**TRIBUNALE DI SULMONA
CIVILE**

N. Gen. Rep. 0043/2020

INTEGRAZIONI DEL C.T.U.

LATO CAPANNONE A CONFINE CON LA PARTICELLA 930

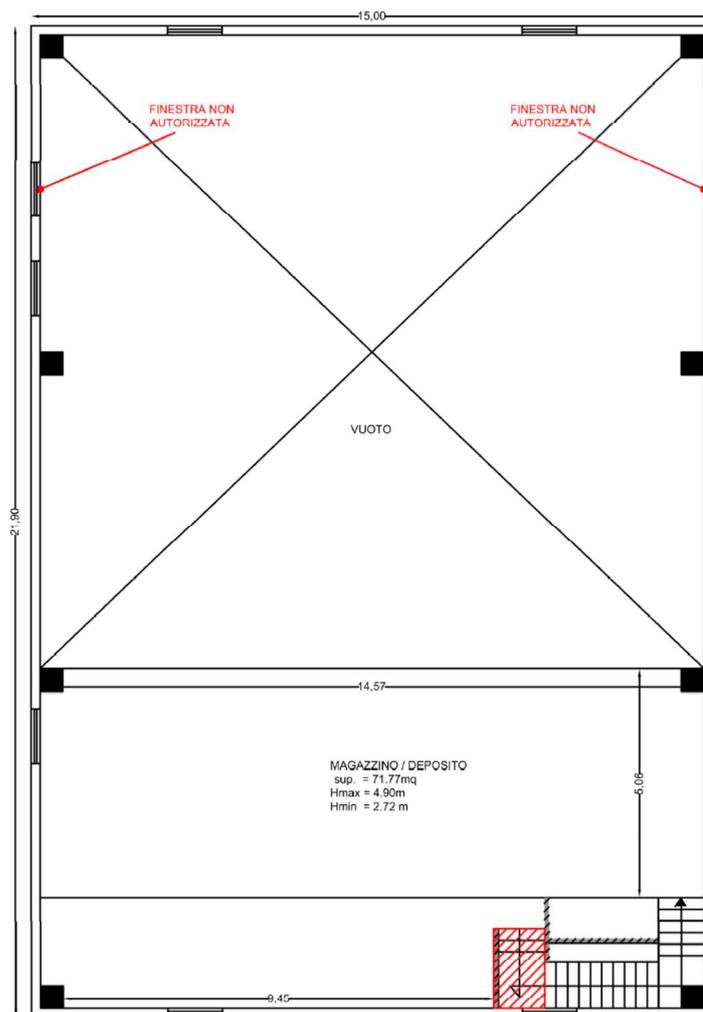
Manca l'indicazione che il lotto in questione confina anche con la particella 930, il cui confine non risulta materializzato sul posto da alcuna delimitazione, e che solo in parte la corte esterna è realizzata in battuto di cemento di ghiaia, mentre la restante parte risulta con terreno naturale.

Dall'esame della mappa catasto terreni (vedi mappa a pagina 22 di cui al rapporto di Stima del 18.05.2021) la particella n. 939, nella cui maggiore estensione è ubicato il bene oggetto del pignoramento, confina anche con la particella 930 oltre che con le particelle 897-898-895-959.

In quel lato, nello stato di fatto alla data del sopralluogo, non esiste demarcazione materiale del confine tra la particella 939 e 930.

Per indicare al meglio, si riporta una foto effettuata il giorno dell'ispezione dove è visibile il lato tra i due confini.

PIANTA PIANO PRIMO

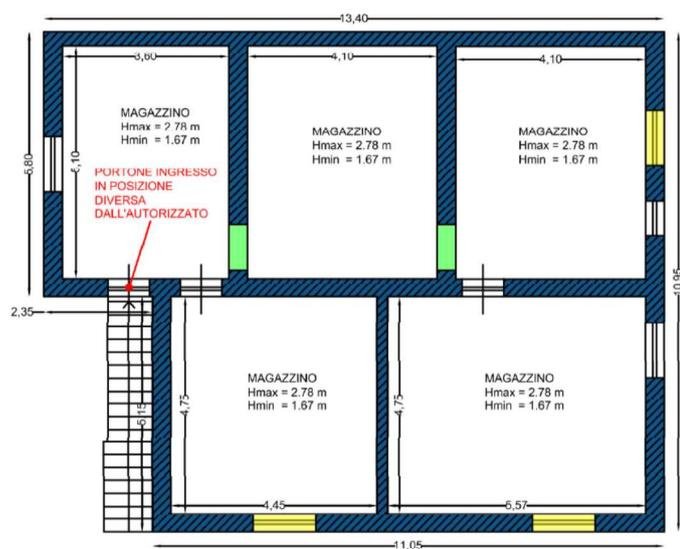
Al lotto 2 non sono state debitamente considerate, anche in termini di costi, tutte le residuali difformità da sanare, sia sotto l'aspetto urbanistico-edilizio che sotto quello di carattere strutturale, nonché vincolistico.

Ad integrazione delle difformità con il progetto presentato, nell'edificio costruito nel 1973 risulta da sanare un vano cucina al piano terra (non previsto) un prolungamento di muro con diversa disposizione di apertura porta interna nel corridoio e l'ubicazione di due nuove finestre originariamente non previste.

Al primo piano, tutti i vani allo stato grezzo di costruzione da completare, risulta da annotare la diversa posizione della porta di ingresso al piano e due aperture nei muri interni originariamente non previsti. Da sistemare anche la realizzazione non autorizzate di tre finestre. Si dà notizia anche che alcuni tramezzi interni divisorii autorizzati non sono stati realizzati così come alcune aperture per porte nei muri interni.

-  = Finestre non autorizzate
-  = Aperture non autorizzate
